ZEZWOLENIE – OPINIA NR 71 / 2024.

MODERNIZACJA INSTALACJI GAZOWEJ BUDYNKU.

INWESTOR : WSPÓLNOTA MIESZKANIOWA.
MIEJSCOWOŚĆ : 66-446 GORZÓW WLKP.
ULICA : SIKORSKIEGO NR 33 / 4 (1 PIĘTRO)

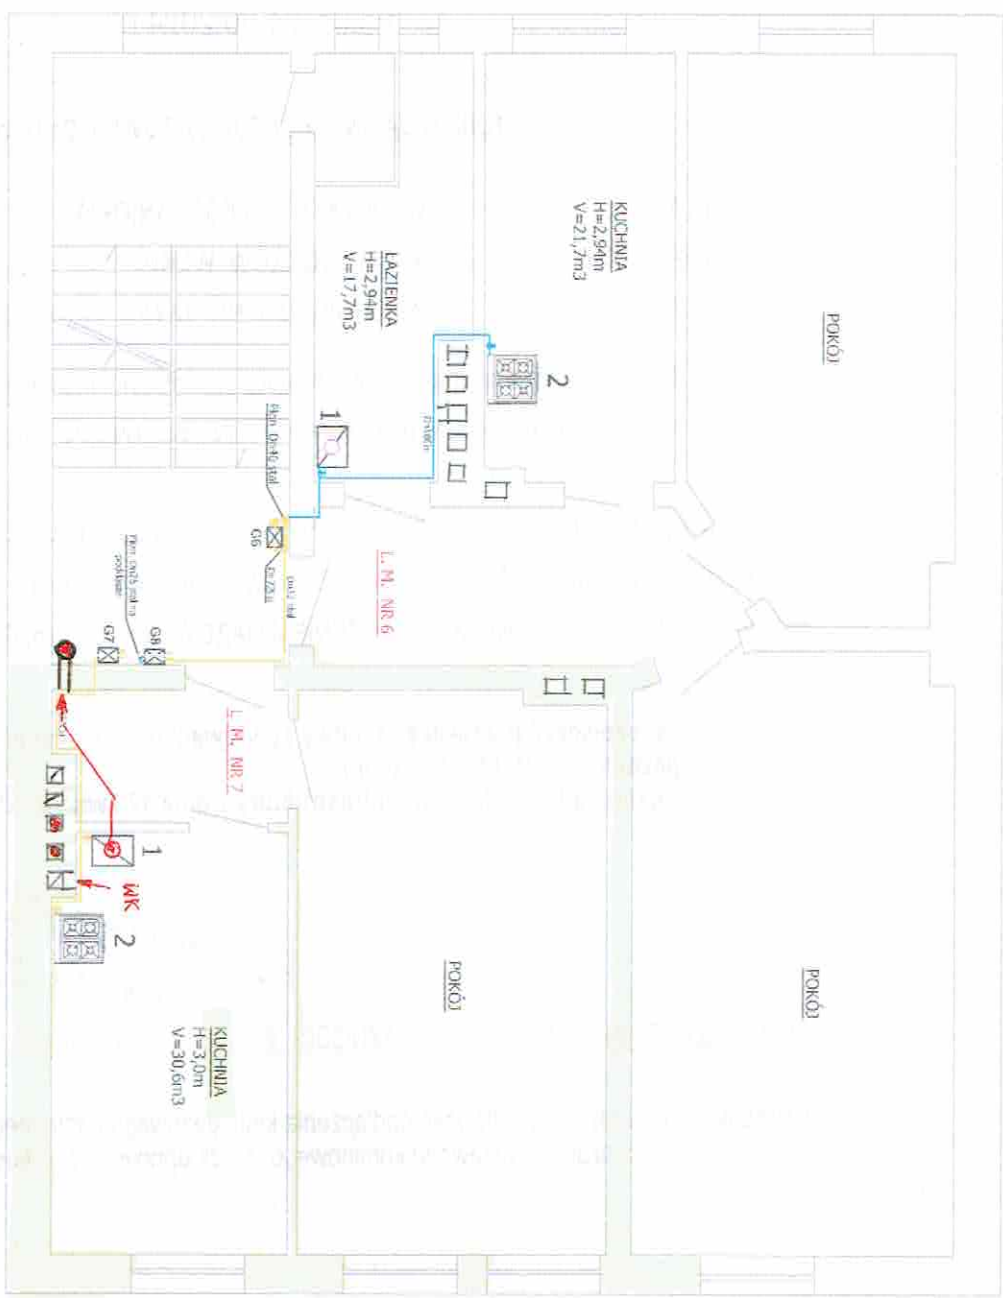
UWAGA : zabezpieczyć przewód spalinowy atestowanym wkładem przed działaniem spalin z kotła gazowego C.O. (§ 140 pkt. 4) .
Rozporządzenie Ministra Infrastruktury z dnia 12 kwietnia 2002 roku Dz. U. Nr 75 poz. 690.

UWAGA : potwierdzić prawidłowość podłączenia kotła gazowego centralnego ogrzewania, do wskazanego przewodu kominowego, przez uprawnionego **Mistrza Kominarskiego.**

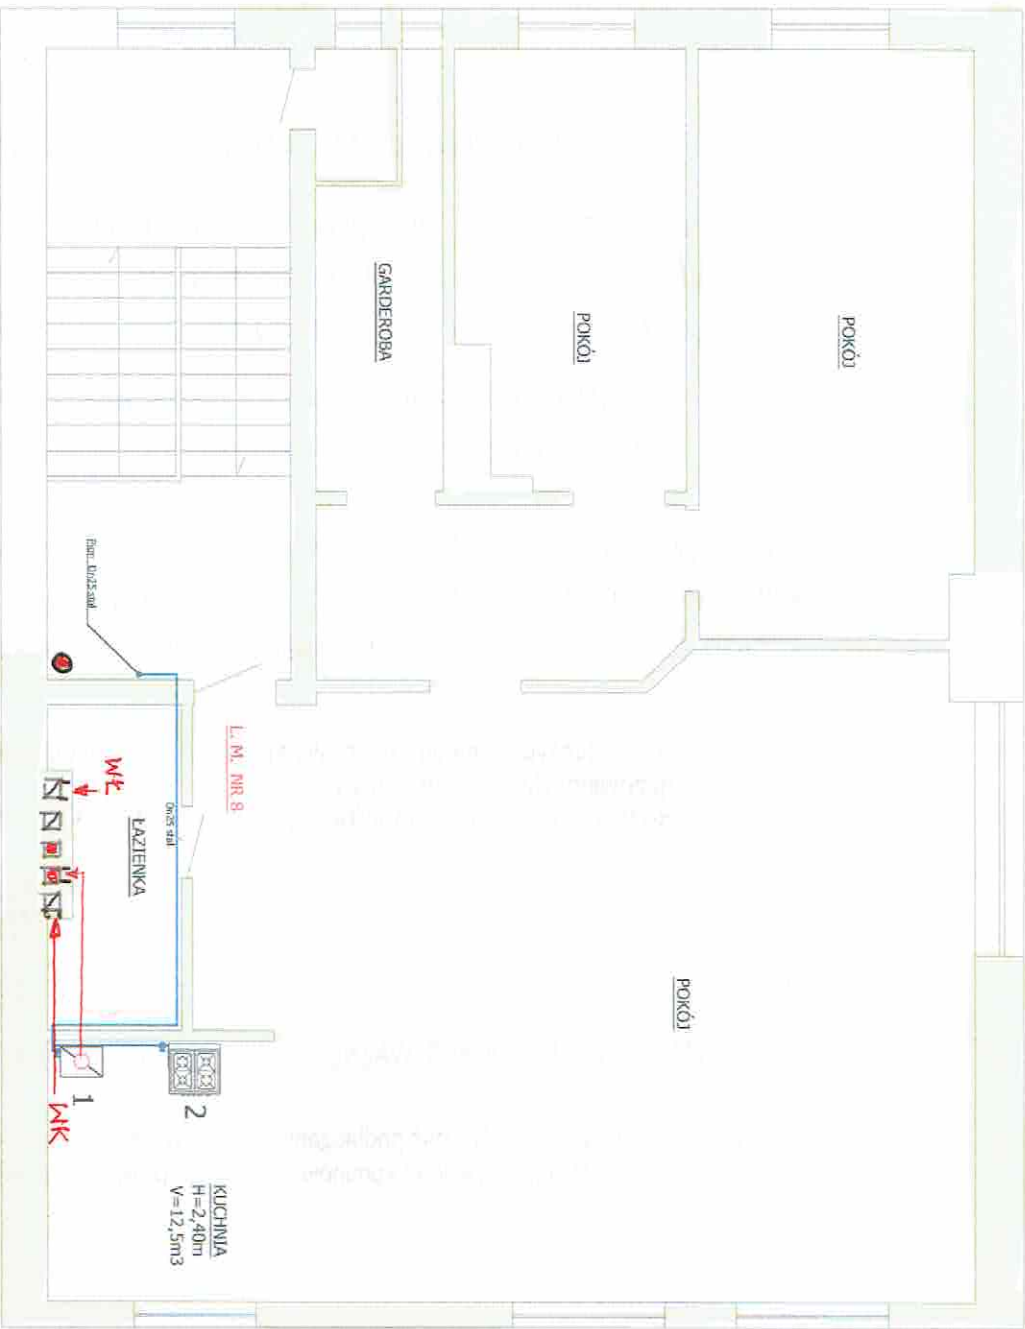
UWAGA : zabezpieczyć przewód spalinowy atestowanym wkładem przed działaniem spalin z kotła gazowego C.O. (§ 140 pkt. 4).

UWAGA : potwierdzić prawidłowość podłączenia kotła gazowego centralnego ogrzewania. do wskazanego przewodu kominowego, przez uprawnionego **Mistrza Kominarskiego.**
